改善箇所説明図

基準不適合箇所
フランジナット

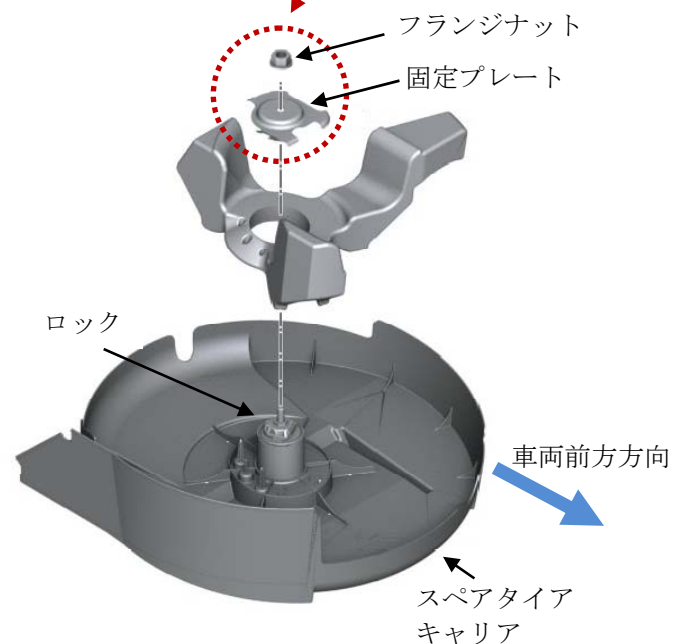
スペアタイヤ装着車において、スペアタイヤとキャリアを車両に固定しているフランジナットの設計が不適切なため、車両の振動によって当該フランジナットが徐々に緩み、異音が発生するものがある。そのため、そのままの状態で使用を続けると、当該フランジナットが完全に外れ、最悪の場合、スペアタイヤとキャリアが車両から脱落するおそれがある。

全車両、当該フランジナットを対策品と交換する。
